Ministerstvo kultury

Naše značka
MK 7321/2023 OPP

Stanovisko k návrhu 5. akt. ZÚR Ústeckého kraje (5aZÚR ÚK) a k vyhodnocení vlivů 5aZÚR ÚK na udržitelný rozvoj území (VV URÚ)

5a ZÚR ÚK - Srovnávací výkres-Výkres ploch a koridorů

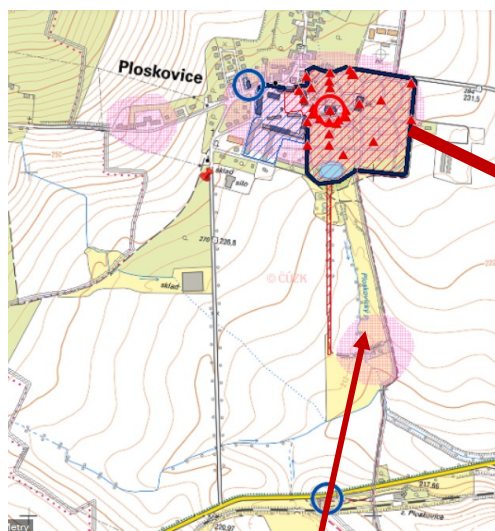
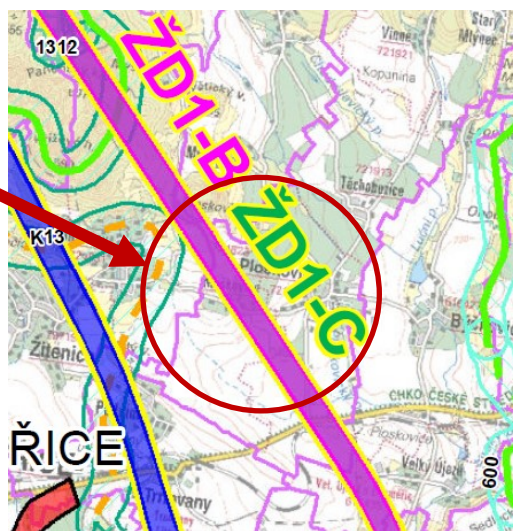
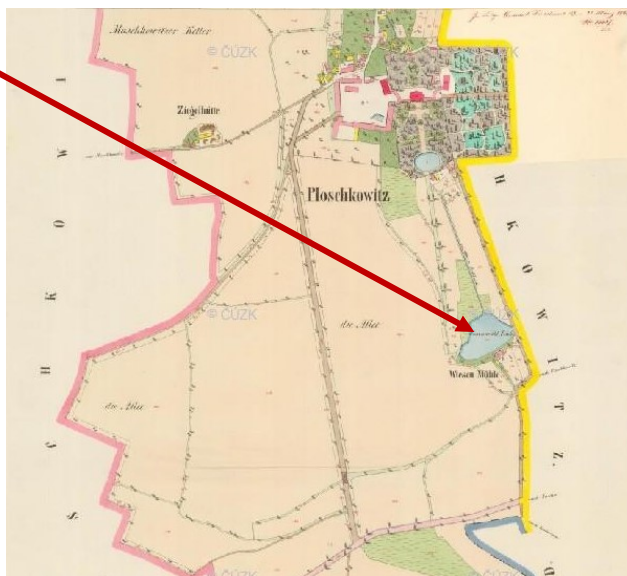
Ministerstvo kultury s variantou „B“ (ŽD1-B) nesouhlasí.

Trasa koridoru varianty „B“ prochází v těsné blízkosti areálu národní kulturní památky Zámek Ploskovice.

Vzhledem k zachovanému celkovému členění území je nyní uvažováno o návratu vodní plochy v historických obrysech. Hrana nádrže, i když se již bude nacházet mimo pozemky NKP, se při pohledu od zámku ve směru na jih může pohledově uplatňovat.

Na základě výše uvedeného a s ohledem na konfiguraci terénu je zcela evidentní, že areál NKP je součástí krajinného celku a jeho význam je nutno chápat v širších územních souvislostech. Přihlížení trasy koridoru RS do těsné blízkosti tak významné památky představuje výraznou hrozbu pro vizuální integritu národní kulturní památky s okolní krajinou, pro výhledy z a na samotný areál NKP Zámek Ploskovice. Nejen vlastní těleso RS, ale i případná nezbytná realizace protihlukových opatření podél trati by znamenala necitlivý, až drastický zásah těchto staveb do tvárnosti krajiny v okolí železničního koridoru, který považujeme v prostředí NKP za zcela nepřijatelný.

*5a ZÚR ÚK - Srovnávací výkres-Výkres ploch a koridorů
- výřez s vyznačením NKP Zámek Ploskovice*

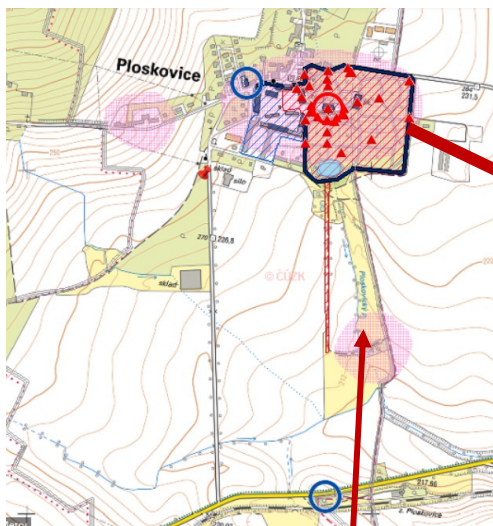
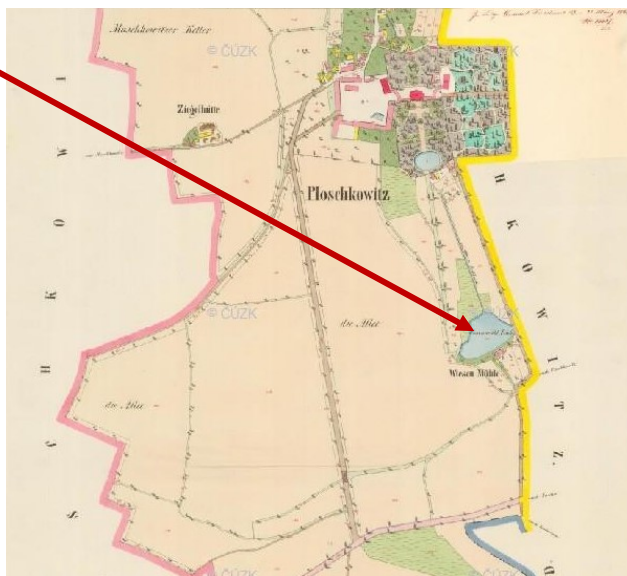
Ministerstvo kultury s variantou „C“ (ŽD1-C) nesouhlasí.

Trasa koridoru varianty „C“ prochází v těsné blízkosti areálu národní kulturní památky Zámek Ploskovice.

v historických obrysech. Hrana nádrže, i když se již bude nacházet mimo pozemky NKP, se při pohledu od zámku ve směru na jih může pohledově uplatňovat.

Na základě výše uvedeného a s ohledem na konfiguraci terénu je zcela evidentní, že areál NKP je součástí krajinného celku a jeho význam je nutno chápat v širších územních souvislostech. Přihlížení trasy koridoru RS do těsné blízkosti tak významné památky představuje výraznou hrozbu pro vizuální integritu národní kulturní památky s okolní krajinou, pro výhledy z a na samotný areál NKP Zámek Ploskovice. Nejen vlastní těleso RS, ale i případná nezbytná realizace protihlukových opatření podél trati by znamenala necitlivý, až drastický zásah těchto staveb do tvárnosti krajiny v okolí železničního koridoru, který považujeme v prostředí NKP za zcela nepřijatelný.
